**Modulo per la presentazione delle osservazioni per i piani/programmi/progetti sottoposti a procedimenti di valutazione ambientale di competenza statale**

Impianto per la produzione di energia da fonte eolica denominato "Parco eolico Toscana", sito nel Comune di Tuscania (VT) e relative opere di connessione nei Comuni di Tuscania (VT) e Arlena di Castro (VT).  
Codice procedura (ID\_VIP/ID\_MATTM): 5419

Figura 23 Schema di distribuzione degli impianti da FER: in rosso, gli aerogeneratori esistenti, in blu quelli in progetto, in magenta gli impianti fotovoltaici esistenti e in arancio quelli in iter di VIA e di Autorizzazione Unica.

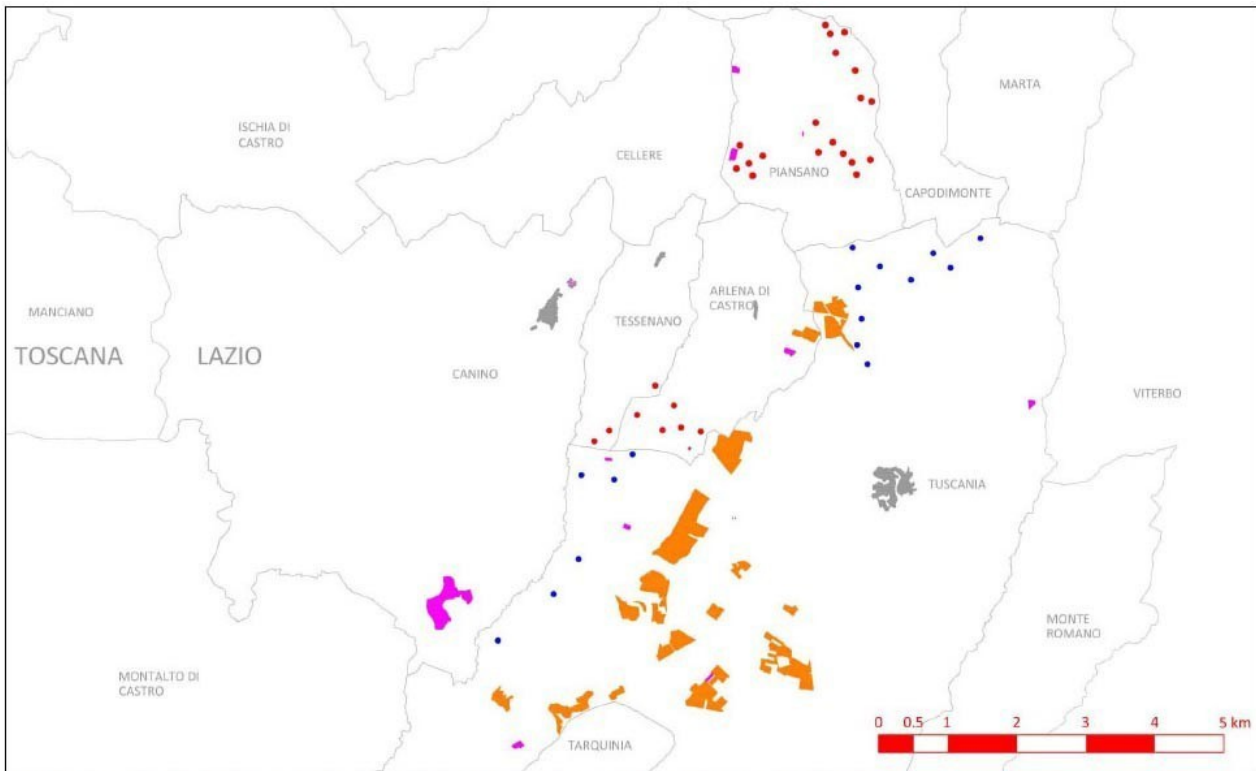
La figura 23 su SINTESI NON TECNICA DEL SIA (GE\_TSC01\_PD\_SIA04), così come altre mappe di analisi di impatti cumulativi (GE\_TSC01\_PD\_9\_1\_2, GE\_TSC01\_PD\_9\_1\_3, GE\_TSC01\_PD\_9\_1), omette di rappresentare un ulteriore aerogeneratore presente nel territorio dei comuni di Tessenano e Arlena di Castro, in cui gli aerogeneratori di progetto sono 9 e non 8, mentre non è mai rappresentata una mappa con un'analisi di impatto cumulativo, che comprenda cioè cavidotti, stazioni di utenza e stalli che pure fanno parte del progetto, in relazione di incidenza con i BENI PAESAGGISTICI (ai sensi del D.LDG.42/04 e ulteriori beni da PTPR Lazio). Si tratta di carenze sostanziali che non permettono una valutazione visiva olistica dell'impatto paesaggistico. Allo scopo sarebbe utile anche una mappa con la sovrapposizione dei lavori di realizzazione comprensiva di tutte le aree necessarie, da sovrapporre all'analisi di Impatto cumulativo, in modo da includere sia gli aerogeneratori e i campi fotovoltaici esistenti, sia gli aerogeneratori e i campi fotovoltaici in V.I.A., senza limitarsi ad una rappresentazione semplificata come quella della figurina 23.

Nonostante questo dalla stessa figura 23, emerge come dal Lago di Bolsena al mare Tirreno si stia creando un nuovo territorio che andrà a costituire di fatto un paesaggio industriale, costellato come è di pale eoliche, campi fotovoltaici e stazioni di utenza.
